**Projet de centrale agrivoltaïque de Mirandol-
Bournounac**

Demande cas par cas n° 7372 déposée le 17/10/2025

Pièces complémentaires demandées

Plan de masse avec zones humides identifiées

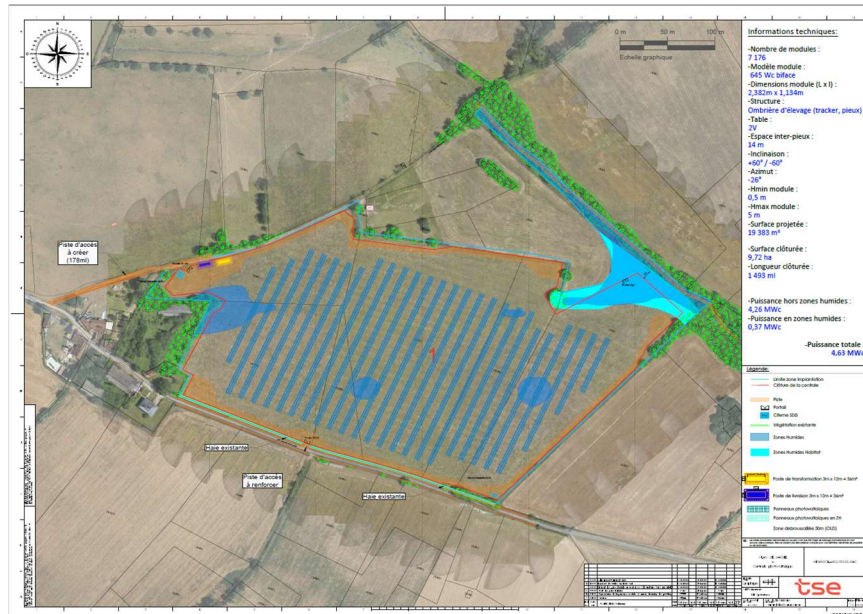
- ***Indiquer la surface des panneaux qui s'implante sur des zones humides ; évaluer les incidences environnementales de la réalisation du projet sur les zones humides durant la phase de travaux ; en fonction des conclusions prévoir le cas échéant des mesures complémentaires.***

A noter (cf. [Rapport « Reconnaissance pédologique » ajouté en annexe volontaire- Annexe V3bis](#)) : la classification du GEPPA actualisée en 2014 a différencié les sols de type Vb où l'eau est d'origine extérieure au sol et la classe Vc où la présence d'eau est inhérente au sol en lui-même en l'absence de macroporosité sur sols argileux (hydromorphie de type endohydromorphie).

Les prospections réalisées indiquent ([Annexe V3bis rapport pédologique, chapitre 4.2.2 p.12 et suivantes](#)) que les zones humides concernées par les panneaux sont, les deux premières de 850 et 557 m² classée Vc (Brunisol tronqué -rédoxisol labouré sur argiles à graviers), la plus petite de 156 m² classée en Vb (colluviosol-rédoxisol labouré).

-Surface de zone humide identifiée (critère flore-habitat et critère pédologique) au droit de la zone d'étude : 10 501 m², soit 9.6% des 10.90 ha de la zone d'étude.

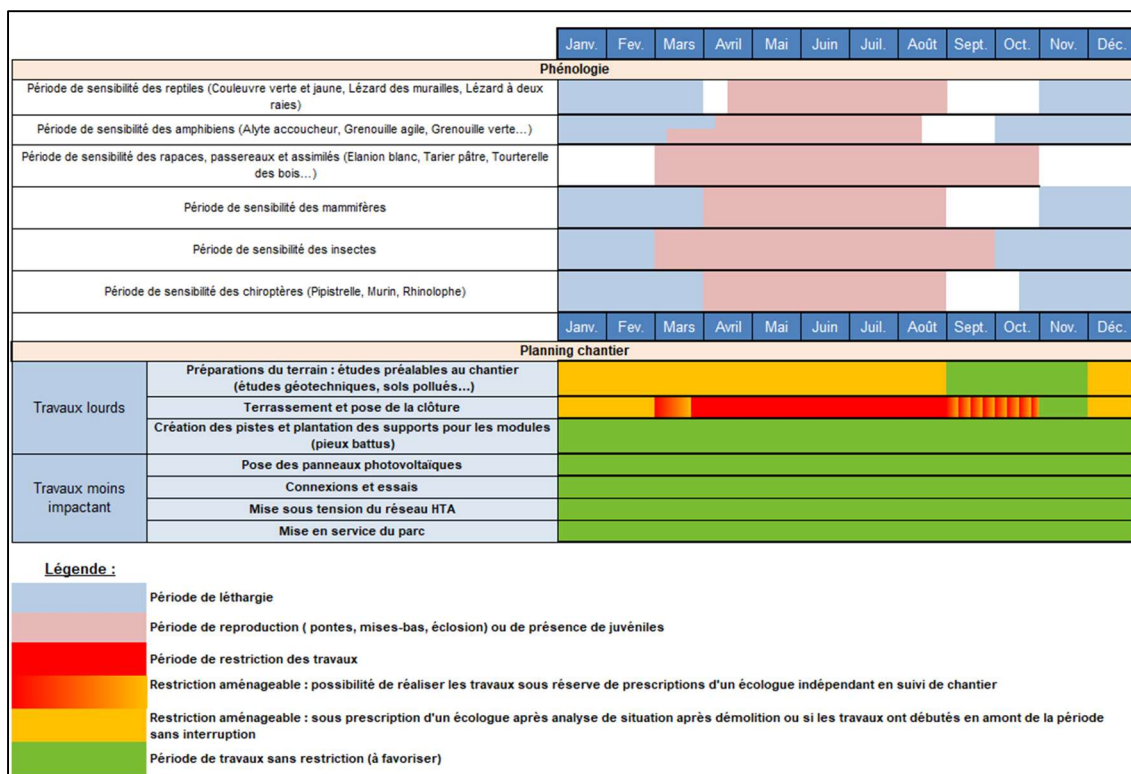
- **Compléter la note environnementale caractérisant le niveau des impacts bruts attendus pour les espèces d'oiseaux nicheuses des milieux ouverts ; compléter les mesures d'évitement et de réduction pour minimiser le dérangement et le risque de mortalité pour ces espèces ;**

Pour rappel : le projet n'implique pas d'opération de débroussaillage Cf [Annexe 4- Plan de masse Mirandol-Bournounac](#) (le plan de masse présenté précédemment faisant apparaître par erreur une zone OLD a été rectifié). Ainsi, il n'est pas attendu de risque de mortalité pour toutes les espèces nichant au niveau du bocage. Ces espèces ne seront concernées que par du potentiel dérangement.

Concernant les espèces nichant au sol ou dans les végétations herbacées, 3 ont été observées sur le site d'étude (cf. [AnnexeV3_Note-Ecologiquecompl](#), chapitre 3.3.1.8 Avifaune, carte p. 32)

- **L'Alouette lulu**, dont la période de reproduction s'étend de **mars à juillet** ;
- **La Cisticole des joncs**, dont la période de reproduction s'étend d'**avril à août** ;
- **Le Tarier pâle**, dont la période de reproduction s'étend d'**avril à août**.

Afin de préserver ces espèces durant leur période de nidification, il est nécessaire d'éviter toute intervention entre **mars et août**, période couvrant l'ensemble des cycles de reproduction observés.

Ainsi, si le **calendrier des périodes de restriction** (mesure MR-4, tableau rappelé ci-dessous) est respecté, **toute la période de nidification est évitée**. Il n'existe donc **aucun risque de dérangement ou mortalité lié aux travaux** pour ces espèces.
